SOLICITUD DE MODIFICACIÓN CONTRACTUAL

(NIVEL LOCAL-Alcaldía Local de Fontibón)

Número Contrato: FDLF-CIN-524-2025	**Fecha de Suscripción**: 10/12/2025	**Tipo de Contrato:** interventoría
Plazo Inicial: (6) meses	**Fecha de Inicio:** 21/01/2026	**Fecha de Terminación Inicial:** 20/07/2026
Objeto: REALIZAR LA INTERVENTORÍA TÉCNICA, ADMINISTRATIVA, FINANCIERA, JURÍDICA, AMBIENTAL, SOCIAL Y DE SEGURIDAD Y SALUD EN EL TRABAJO AL CONTRATO DE OBRA PUBLICA RESULTANTE DEL PROCESO DE LICITACION PUBLICA CUYO OBJETO ES: EJECUTAR LAS ACTIVIDADES Y OBRAS NECESARIAS PARA LA CONSERVACIÓN DE LA MALLA VIAL Y EL ESPACIO PÚBLICO EN LA LOCALIDAD DE FONTIBÓN, A PRECIOS UNITARIOS Y A MONTO AGOTABLE, EN LA CIUDAD DE BOGOTÁ D.C.		
Contratista: CONSORCIO FONTIBON 2025		
Interventor/ Supervisor: FONDO DE DESARROLLO LOCAL DE FONTIBÓN		**Valor Inicial: $** 750.000.000
Número del proceso SECOP I o II: FDLF-CMA-001-2025	**Fecha de publicación del proceso en SECOP I o II:** 04/07/25	**Link del proceso en el SECOP I o II:** https://community.secop.gov.co/Public/Tendering/ContractDetailView/Index?UniqueIdentifier=CO1.PCCNTR.8529529&AwardContractDetailId=6697190&IsFromMarketplace=False&IsFromContractNotice=True&is

CALLE 23 ENTRE TRANSVERSAL 73 A Y CARRERA 74 B

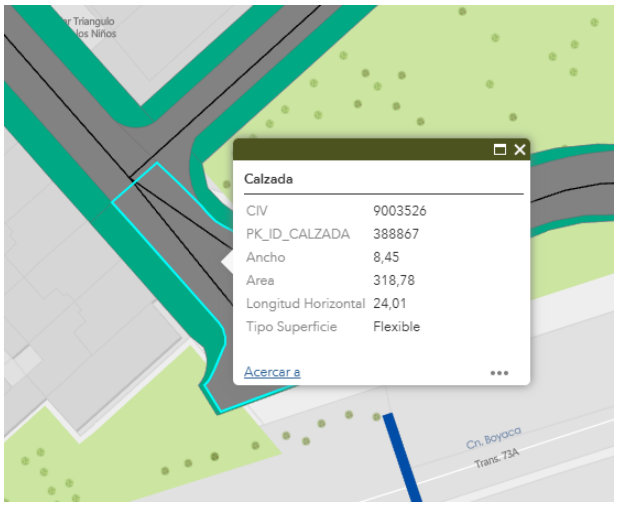
Una vez revisada corroborada esta información el Sistema de Información Geográfica del Instituto de Desarrollo Urbano – SIGIDU, se evidencio que los tramos viales ubicados en la Calle 23 entre Transversal 73 A y Carrera 74 B; y la Carrera 112 entre Calle 18 y Calle 17 D cuentan con dos (2) CIV, tal como se presenta a continuación:

A partir de lo anterior, se evidencia que este tramo vial está conformado por los siguientes elementos:

CIV	ELEMENTO	PK	TRAMO	DESDE	HASTA
9003545	CALZADA	91017972	CALLE 23	TRANSVERSAL 73 A	CARRERA 74 B
9003545	ANDEN	92072712			
9003545	ANDEN	92072719			
9003526	CALZADA	388867			
9003526	ANDEN	388866			
9003526	ANDEN	92064437

CARRERA 112 ENTRE CALLE 18 Y CALLE 17 D

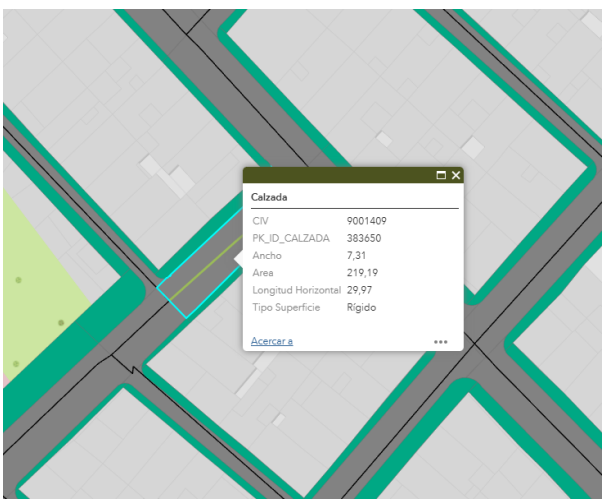
A partir de lo anterior, se evidencia que este tramo vial está conformado por los siguientes elementos:

CIV	ELEMENTO	PK	TRAMO	DESDE	HASTA
9001409	CALZADA	383650	CARRERA 112	CALLE 18	CALLE 17 D
9001409	ANDEN	383651			
9001409	ANDEN	383649			
9004224	CALZADA	472038			
9004224	ANDEN	468546			
9004224	ANDEN	468547

De acuerdo con lo anterior, se evidencia que los tramos viales correspondientes a la Calle 23 entre Transversal 73 A y Carrera 74 B; y la Carrera 112 entre Calle 18 y Calle 17 D cuentan con dos (2) CIVs según la información registrada en SIGIDU pero en los documentos contractuales solo relacionan un (1) CIV con su respectivo espacio público aledaño
